Projet éolien Les Cœurs de Bœuf

**Mémoire en réponse à la demande de
compléments du 16 février 2024**

Commune de Saint-Georges-sur-Arnon (36)

Figure 1 : Influence des précipitations sur l'activité de plusieurs groupes de chiroptères

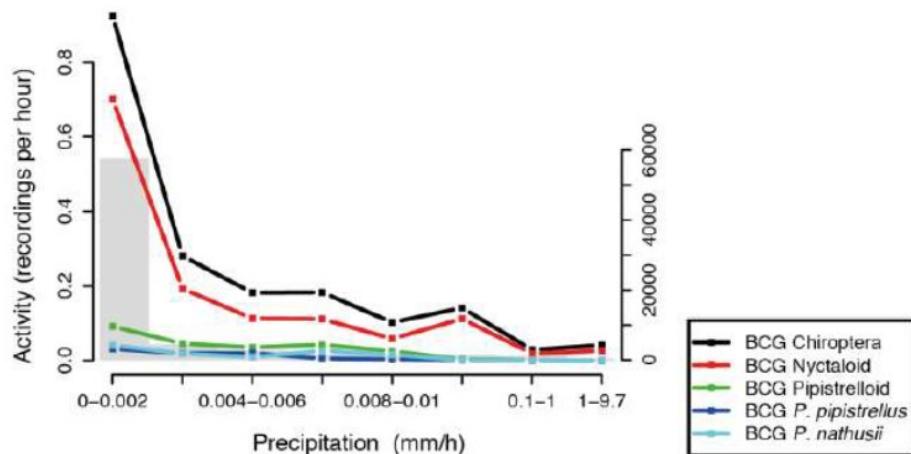
- Le redémarrage des éoliennes en cas de dépassement continu du seuil de 0,2 mm/h pendant une durée supérieure à 10 minutes. »

Les études sur le sujet montrent sans ambiguïté l'influence du paramètre précipitations sur l'activité des chiroptères : les précipitations limitent la capacité des chiroptères à capturer des proies, soit en réduisant l'activité des insectes, ou en interférant avec l'écholocation utilisée pour la chasse (Griffin, 1971 ; Parsons et al., 2003). Une méta-analyse des principaux paramètres influençant l'activité des chiroptères, et en particulier les précipitations, a été réalisée sur un important jeu de données collecté en Allemagne en 2008 sur 70 éoliennes réparties sur 35 parcs éoliens situés dans 4 régions différentes régions naturelles différentes (Behr et al., 2011). 60 d'entre elles étaient équipées d'un capteur de précipitations, ce qui a permis d'enregistrer 7238 nuits de données de précipitations et de les mettre en relation avec l'activité des chauves-souris enregistrée en parallèle par le biais d'écoutes acoustiques en continu. Il est à noter que les espèces contactées sont les mêmes que celles couramment rencontrées en France (Pipistrelles, Sérotules et Murins notamment). Les résultats montrent une nette diminution de l'activité des chiroptères avec l'apparition de précipitations, telle qu'illustrée ci-après.

Le seuil de précipitations par défaut retenu dans le module de bridage environnemental Northtec est établi à 0,2 mm/h. Aussi, dès que ce seuil est atteint, il est considéré que l'activité des chiroptères a suffisamment diminué et le bridage est suspendu. Cette valeur est cohérente avec les résultats établis par Behr et al. (Cf. figure 1 ci-dessus).

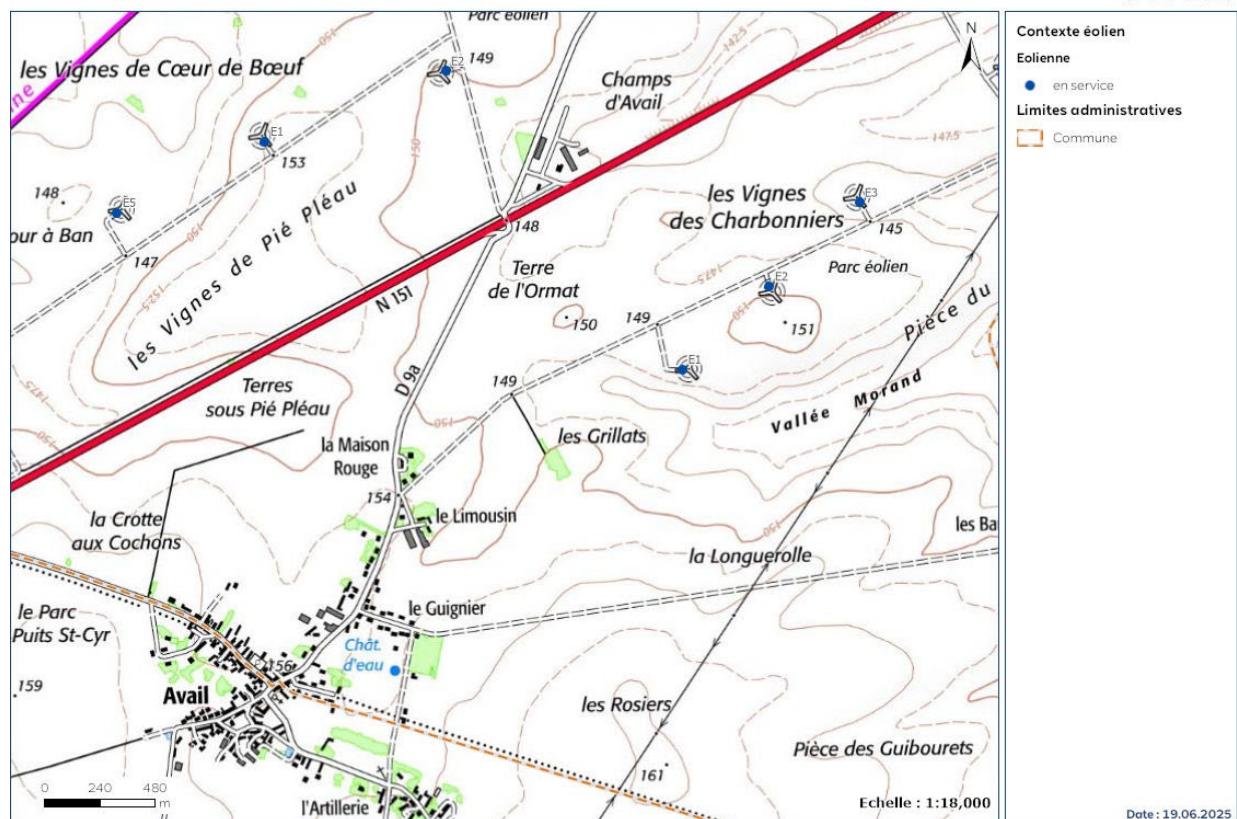
- b) « « le Champs d'Avail » est considéré dans l'étude de danger comme un lieu de vie, alors que l'étude d'impact précise que c'est une zone d'activité économique. Corriger et ou expliciter la prise en compte de ce site dans l'évaluation des enjeux. »

Le « Champ d'Avail » ne doit pas être considéré comme un lieu de vie. En effet, dans le tableau 3 de la page 8 de l'étude de danger, le terme « Avail » est mentionné comme un lieu de vie, car il désigne un secteur résidentiel situé entre les communes de Saint-Georges-sur-Arnon et Issoudun (voir carte ci-dessous).

Cependant, contrairement à « Avail », le « Champ d'Avail » désigne une zone non résidentielle, située plus au sud du projet (au nord de la N151 sur la carte ci-dessous). Cette zone ne comporte aucun bâtiment résidentiel. Elle est définie comme étant une zone d'activité économique, et ne constitue donc pas un lieu de vie.

Schéma d'une éolienne Nordex N117 illustrant le désalignement des pales en rotation

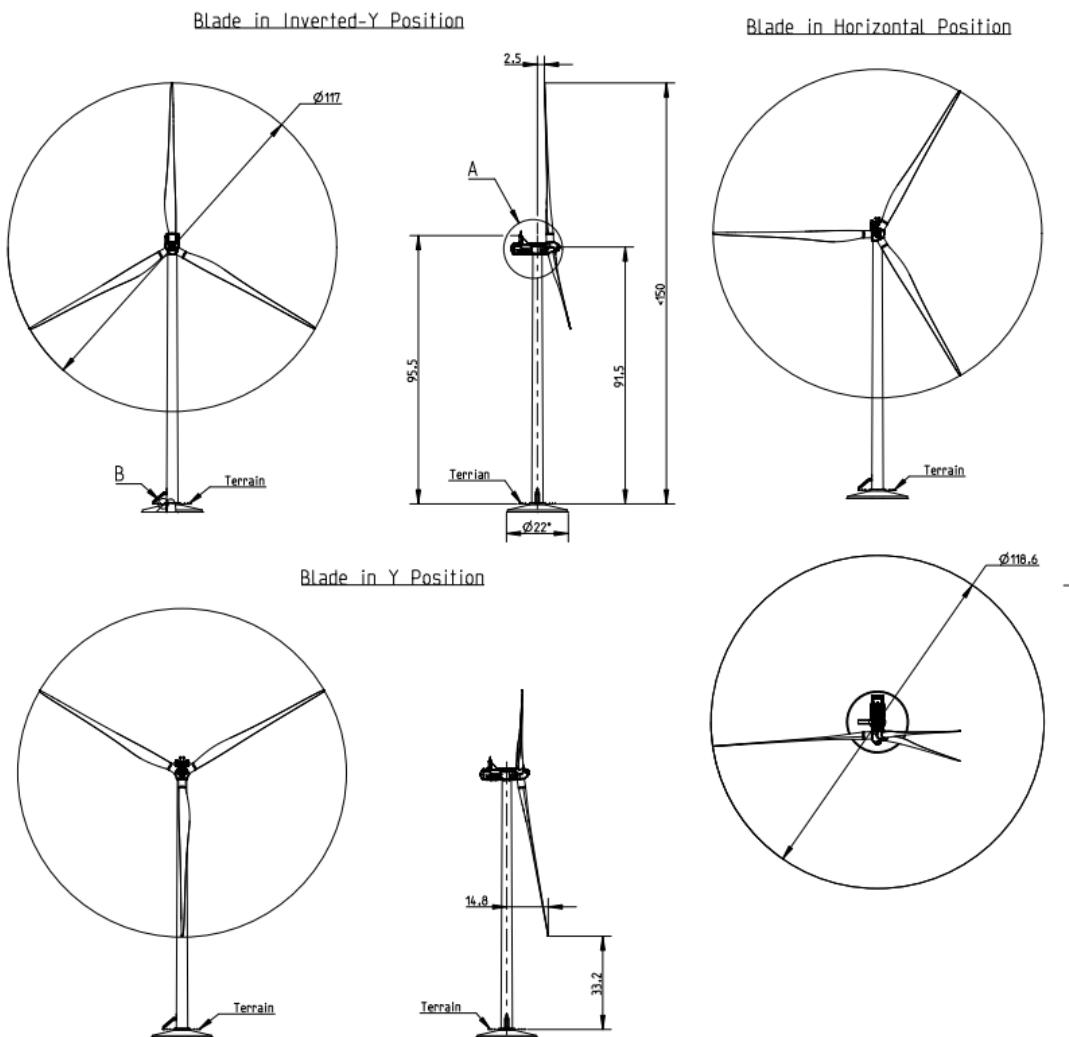
- f) « L'étude de danger introduit une grandeur ; la hauteur maximale du mât ICPE de 110 m. Comment est-elle définie ? D'autant que dans le dossier administratif et le reste de l'étude de danger la hauteur maximale retenue est de 107,5 m. »

En effet, le diamètre de survol est défini avec une marge supplémentaire d'un mètre par rapport au diamètre du rotor. Cette marge permet de tenir compte des tolérances liées au fonctionnement réel de l'éolienne. En pratique, les pales ne sont pas parfaitement alignées dans un même plan tout au long de leur rotation. Comme illustré dans le schéma ci-dessous, des phénomènes de désalignement peuvent amener chaque pale à décrire une trajectoire légèrement différente, dépassant le cercle théorique formé par le diamètre du rotor. Ce désalignement, loin d'être un inconvénient, peut au contraire améliorer la production d'énergie. Il permet à chaque pale de fendre le vent sous différents angles, optimisant ainsi la capture de l'énergie cinétique du vent.

L'ajout d'une marge permet d'assurer que le diamètre de survol représente bien l'enveloppe maximale balayée par les pales.
